Kvalitetssikring iht. NVE Kontrollskjema områdestabilitet

Prosjektnr: 41400476-007		Prosjekt: Kvikkleireutredning 2938 Hølandsveien	
Dato: 11.12.2025		Saksbehandler: ABC	
Dato: 11.12.2025		Kvalitetssikrer: YNGS	
Relevante kontrollpunkt og evt. kommentar: <i>Omfang av NIRAS sin kontroll skal motsvare kravene til kvalitetssikring av uavhengig foretak angitt i NVE veileder 1/2019 for tiltakskategori K4.</i>		Faresone	X
		Grunnlag	X
		Jordparametere	X
		Profiler	X
		Stabilitetsberegninger	X
		Tiltak	X
		Generell dokumentkontroll	X
Revisjon	Grunnlag	Dato	
00	Første utgave	30.10.2025	
01	Kommentar fra Verkis	04.12.2025	
02	Kommentar fra NIRAS Norge	09.12.2025	
03	Kommentar fra Verkis	09.12.2025	
04	Kommentar fra Niras	11.12.2025

Sammendrag

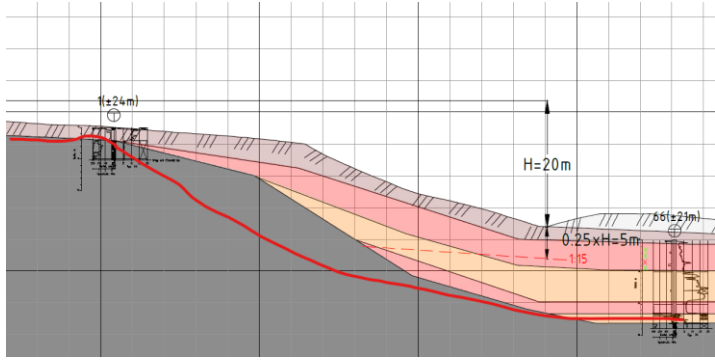
Avgrensingen på løsneområdet er aktuelt knyttet på bergflaten som avgrensning i et punkt. Det er ikke robust. Ønsker en sensitivitetsvurdering rundt konsekvenser av geologisk variasjon.

Verkis: Enig at bergoverflaten kan ha noe å si, men i dette tilfelle er bergoverflaten vurdert etter data vi har, det er ikke hensiktsmessig å være konservativ og se bort fra denne dataen og legge til dypere berg. Det er i tillegg vurdert om bruddet avgrenses av bergoverflaten, og det gjør den ikke. Unntak er snitt A (se under), men vi tenker at det er unaturlig og lite hensiktsmessig å lage bergprofiler gå annerledes enn det vi har antatt, som f eks under.

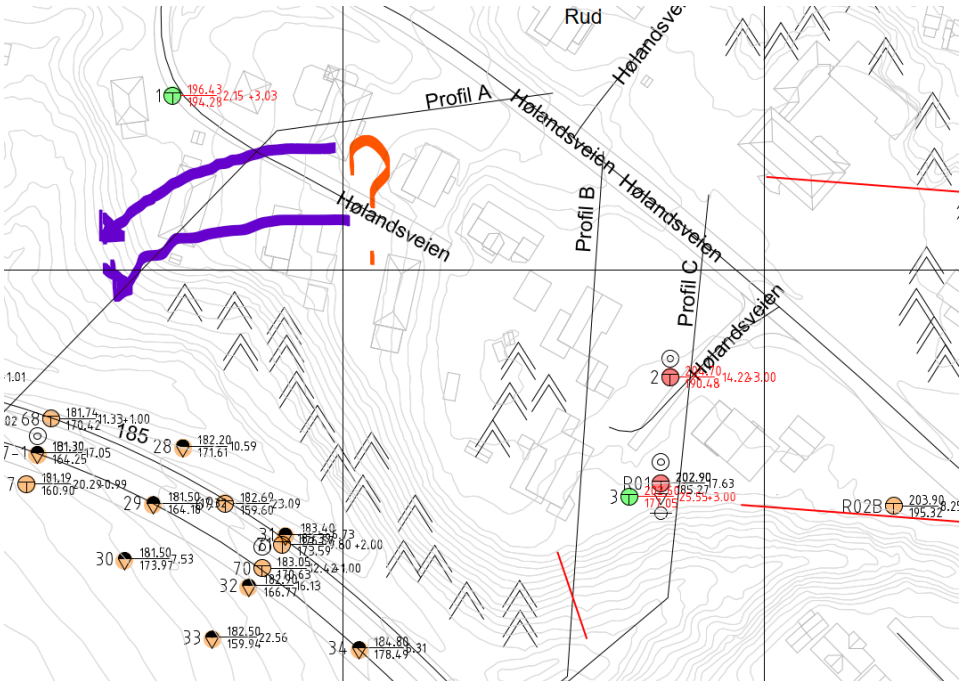
Kontroller de enkelte punkter i tabellen. Er det argumentert tilstrekkelig for ulike valg? Er det foretatt konservative antakelser der det ikke er tilstrekkelig dokumentasjon?

Faregrad er vurdert, noe punkter er valgt noe konservativt med grunnlag i at grunnundersøkelsen ikke har god nok omfang (f.eks. ingen

poretrykksmålinger). Poengsummen er ikke langt fra Faregrad Middel. OK med grunnlag i en forsiktig tilgang der det ikke er data. Verkis: OK.		
--	---	--	--

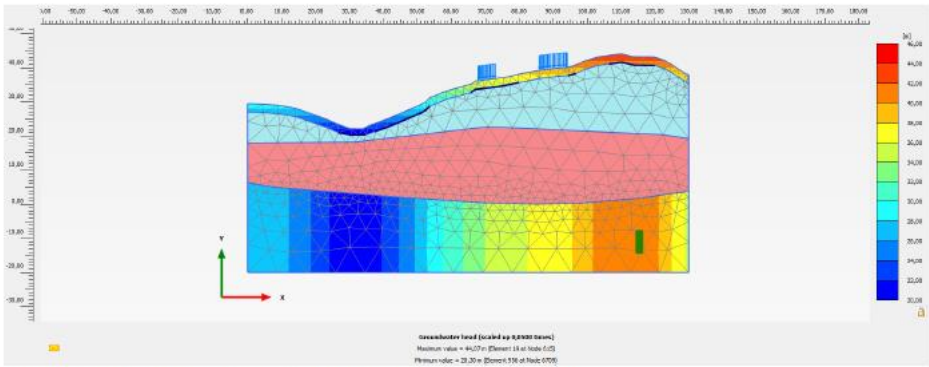
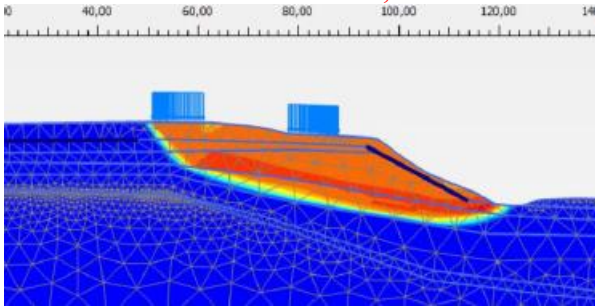
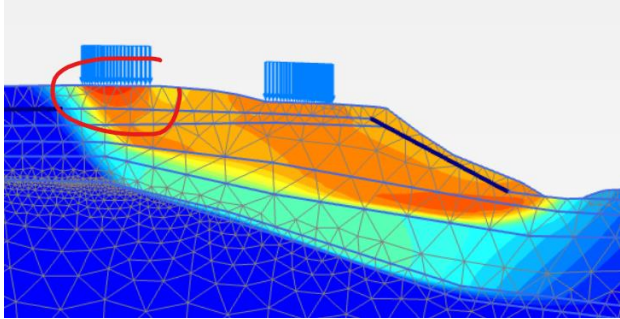
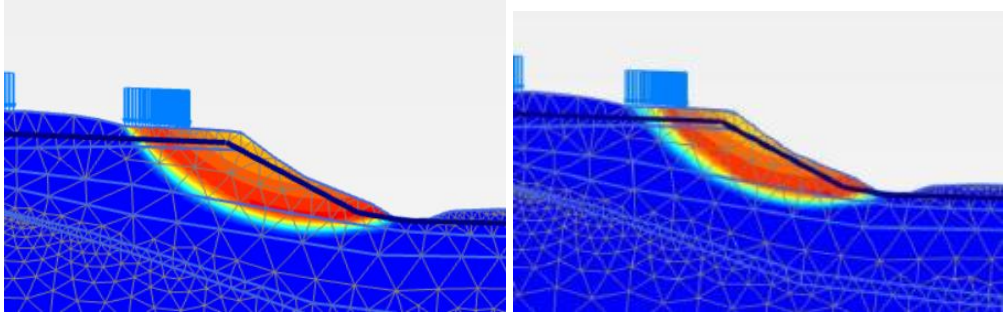
Supplerende grunnundersøkelser vil kunne gi ytterligere informasjon. NIRAS: OK Verkis: OK	In-situ poretrykk:	80 % hydrostatisk	Romvekt:	Konstant, 20 kNm ³	Grunnvannstand (Z):	1.4 m	SHANSEP-normalisering:	$\alpha = 0.3$ $\beta = 0.7$	Overkonsolidering:	Tidligere terreng kote +211, GV(p) = 0 m	Verdier for enaks/konus anses representative for direkte skjærfesthet og er derfor korrigert med anisotropiforholdet Cu/CuA = 0.63.		Plastisitetindeks, I _p :	Konstant, I _p = 5				
In-situ poretrykk:	80 % hydrostatisk	Romvekt:	Konstant, 20 kNm ³																
Grunnvannstand (Z):	1.4 m	SHANSEP-normalisering:	$\alpha = 0.3$ $\beta = 0.7$																
Overkonsolidering:	Tidligere terreng kote +211, GV(p) = 0 m	Verdier for enaks/konus anses representative for direkte skjærfesthet og er derfor korrigert med anisotropiforholdet Cu/CuA = 0.63.																	
Plastisitetindeks, I _p :	Konstant, I _p = 5																		
	<i>Baserer a-phi parametere seg på erfaringsverdier eller tolkning av treaksforsøk?</i> NIRAS: Basere seg på erfaringsverdier, og det angis argumentasjon for anvendte parameter, men likevel økes styrken men ikke med ekslisitt gjennomsgtig dokumentasjon. Verkis: Se kommentar over. <i>Dersom a-phi er fastlagt på bakgrunn av treaks-forsøk, fremstår de da rimelig ut sammenliknet med kjente erfaringsverdier? Hvilke tøyningnivåer er lagt til grunn for tolkningen?</i> NIRAS: Det er ikke gjennomført treaks Verkis: OK NIRAS: OK, Verkis: OK		IR																
	<i>Fremgår det tydelig hva valgt romvekt baserer seg på? Intaktprøver eller erfaringsdata? Fremstår valgt romvekt rimelig sammenliknet med vanlige erfaringsverdier?</i> NIRAS: Fremstår rimelig Verkis: OK		IR																
	<i>Finnes det tilstrekkelig god informasjon om grunnvannsforhold (piezometere i flere nivå)? Er årstidsvariasjoner kartlagt?</i> NIRAS: Det er ikke utført målinger med piezometer i området, men det er gjennomført forsøk. Etter på ble det ikke gjennomført nytt forsøk med Piezometer, så reelt sett er det ikke noe godt grunnlag for å legge fast poretrykk – bare kvalifisert gjett, og er ikke tilstrekkelig, særlig med tanke på konsekvens om aktuelle forhold ikke er som antatt.		L

Det er tidligere utført piezometermålinger i borpunkt R01. Er det mulig å utføre nye avlesninger der? Verkis: Enig, det er kommentert og bør utføres i neste fase. Grunnvannstand er per i dag vurdert som under tørrskorpe, ca 2 m under terreng. NIRAS: OK Lukkes betinget om det gjennomføres supplerende grundundersøkelser Verkis: OK		
--	---	--	--
